**RI.271.1.2.2024**

**Budowa oświetlenia ulicznego na terenie Gminy Mińsk Mazowiecki (I)**

Działając na podstawie art. 284 ust. 6 ustawy Prawo zamówień publicznych poniżej przedstawiam treść pytań jakie wpłynęły do Zamawiającego wraz z odpowiedziami.

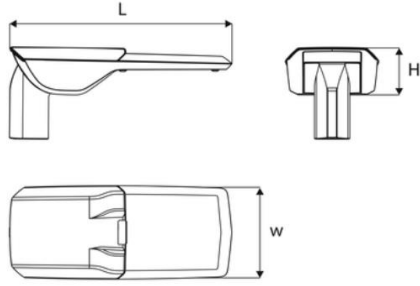
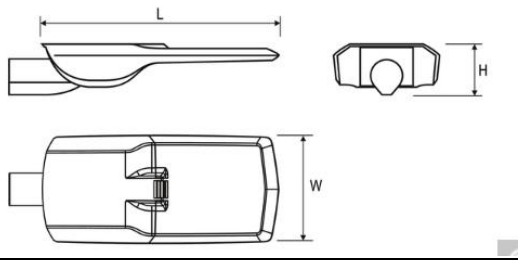
Zamawiający w Projekcie wymiany opraw zamieszcza specyfikację techniczną opraw oświetleniowych w której wskazuje, że oprawa oświetleniowa powinna pracować w temperaturze otoczenia do max 50°C. W opinii Wykonawcy, wymóg taki jest nadmierny i niezasadny. Wykonawca wskazuje, że wg danych z IMGW, od roku 1921 (wcześniej nie prowadzono pomiarów w tym zakresie), najwyższą zanotowaną temperaturą w Polsce było 40°C. Warto nadmienić, że temperatura taka została osiągnięta podczas dnia, czyli w czasie, w którym oprawy co do zasady nie pracują. Najwyższa odnotowana temperatura w Polsce w nocy była znacznie niższa i nie przekraczała 27°C. Warto również zaznaczyć, że oprawy o znamionowej temperaturze pracy w zakresie od -40°C do +40°C, badane są w temperaturze +50°C, co w razie krótkotrwałego użytkowania w takiej temperaturze ma zapewnić ich bezawaryjność. W związku z zastrzeżeniem przez Zamawiającego takiego zakresu temperaturowego,

z postępowania eliminowana jest znaczna ilość opraw różnych producentów co ogranicza konkurencyjność, nie przedkładając się w żaden sposób na cechy użytkowe opraw, które przyniosą Zamawiającemu jakiegokolwiek korzyści.

W związku z powyższym Wykonawca zwraca się z prośbą o zmianę zakresu temperaturowego pracy opraw i ograniczenie go do wymogu pracy do +40°C, bądź wskazanie jakimi realnymi potrzebami Zamawiającego jest podyktowane wskazanie konkretnie takich zakresów temperatur pracy opraw, skoro nie są to warunki pogodowe, w których pracować będą oprawy.

Zamawiający nie zmienia wskazanych zapisów.
